改善箇所説明図

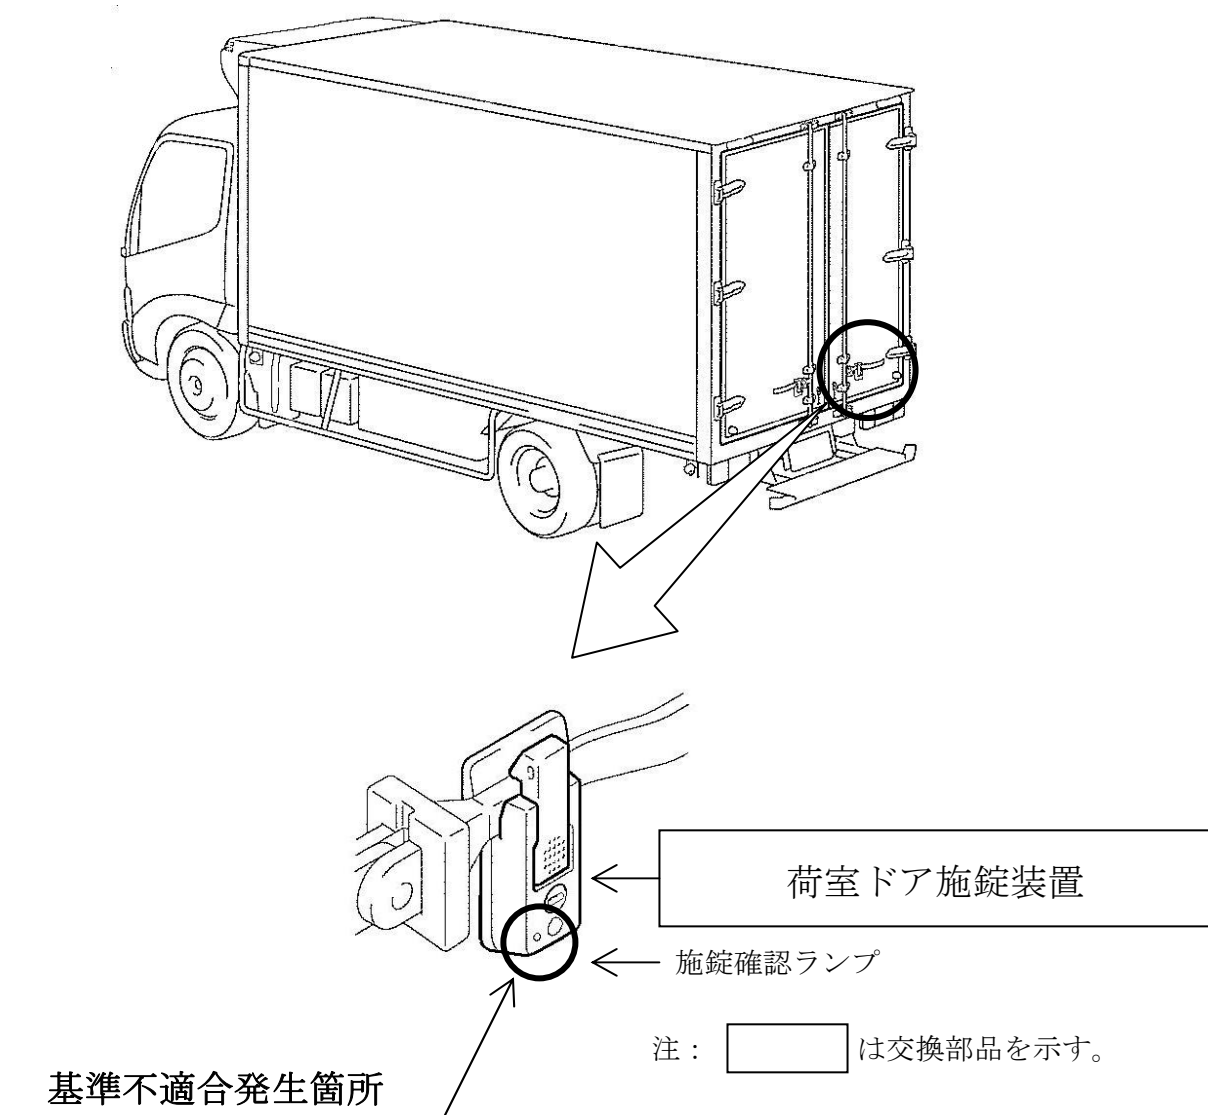
バン型荷台の荷室ドアに備えた荷室ドア施錠装置の施錠確認ランプの灯色が不適切なため、リモコンキーにて施錠装置を開錠した場合、当該赤色ランプが点灯した状態で走行することが可能であることから、道路運送車両の保安基準第42条で定めるその他の灯火等の制限に抵触する。

全車両、当該ランプの灯色を緑色にした対策品に交換する。

識別：改善実施済車両には荷室後部扉ロックストライカー右側に黄ペイントを塗布する。
